1. INFORMACIÓN DE REFERENCIA

1.1 CONCEPTO TÉCNICO No. CT:	CT-6666
1.2 ÁREA:	Técnica y de Gestión
1.3 COORDINACIÓN:	Investigación y Desarrollo
1.4 REFERENCIA CRUZADA RADICADO FOPAE:	2012ER20032
1.5 RESPUESTA OFICIAL No.	RO-60230

2.1 SOLICITANTE:	Caja de Vivienda Popular - CVP
2.2 PROYECTO:	Arborizadora Alta - Mz 17 y 18
2.3 LOCALIDAD:	19. Ciudad Bolívar
2.4 UPZ:	70. Jerusalén
2.5 BARRIO O SECTOR CATASTRAL:	Arborizadora Alta
2.6 DIRECCIÓN:	Manzanas 17 y 18; Transversal 36D a Carrera 37A, entre Diagonal 73 Sur a Diagonal 73A Sur.
2.7 CHIP:	AAA0028PYRJ y AAA0215KDJZ (*)
2.8 MANZANA CATASTRAL:	17 y 18
2.9 PREDIO CATASTRAL:	Todos los Predios de las Mz 17 (1, 2, 3, 4, 5, 6, 7, 8, 9, 10, 11) y 18 (1, 2, 3, 4, 5, 6, 7 y 8)
2.10 ÁREA (Ha):	Mz. 17 (0.0500) y Mz. 18 (0.0722) (**)
2.11 FECHA DE VISITA: **FECHA DE EMISIÓN:**	19 de Septiembre de 2012 22 de Noviembre de 2012

Fotografía No. 3. Manzana 18 del sector 002568 del barrio Arborizadora Alta. Presencia de procesos erosivos.

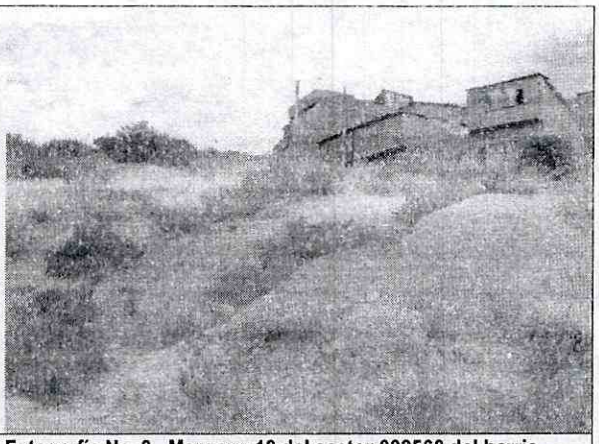
En los predios de las manzanas 17 y 18, el terreno presenta parcialmente una cobertura vegetal de pastos y pequeños arbustos y se manifiestan procesos erosivos de tipo laminar, que en algunos casos avanzan a surcos [FOPAE, CT-5374. 2008]. (Fotografía No. 3).

Fotografía No. 4. Zona oriental de la Manzana 17, donde se ubica la del sector 002568 del barrio Arborizadora Alta. Escaleras en concreto que sirven de conducción de redes.

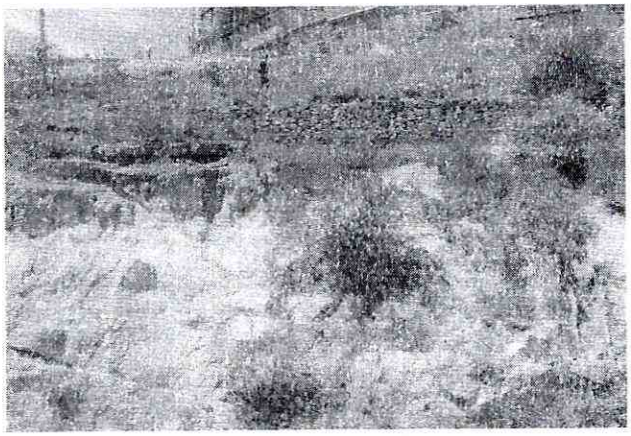
Hacia la parte oriental de las manzanas 17 y 18, sobre el mismo talud, se encuentran dos hileras de gaviones (Fotografía No.4), muro que se construyó seguramente con el fin de realizar la contención del material de relleno existente en el sitio y que soporta las

obras de drenaje, escaleras y pasos peatonales que se construyeron y se encuentran en el sector.
